Onderwerp: bezwaarschrift tegen OMV_2024145280

Gents MilieuFront vindt de andermaal bijgestuurde plannen van De Lijn op de Brusselsesteenweg nog altijd ondermaats. We zijn ervan overtuigd dat hier meer en betere mogelijkheden zijn voor vlot openbaar vervoer, met oplossingen die ook voor andere dringende lokale noden een verbetering betekenen.

De Lijn wil op de Brusselsesteenweg de trambeddingen heraanleggen. Daarbij wil de openbaarvervoersmaatschappij de trambedding in grasdallen omvormen tot een tram- én busbaan in verharding.

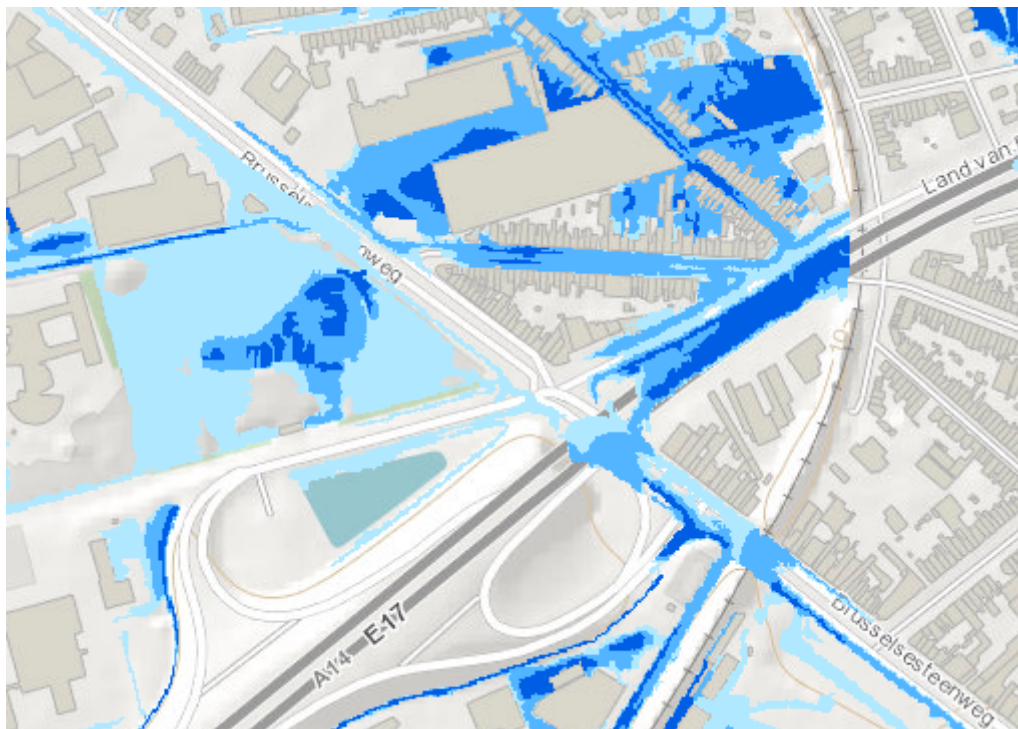
Dit zou een project kunnen zijn dat een meerwaarde levert op vlak van ruimtelijke en woonkwaliteit voor de gebruikers en bewoners van de Brusselsesteenweg. Er zijn in dit deel van de stad problemen rond watergevoeligheid, tekort aan bomen en groen, en verkeersleefbaarheid. Het zou de ambitie moeten zijn van het project om minstens een deel van deze problemen ook plaatselijk op te lossen, en zeker om geen enkel probleem erger te maken.

Maximaal groenbehoud en verdere ontharding effectief uitvoeren is de enige toekomstgerichte optie.
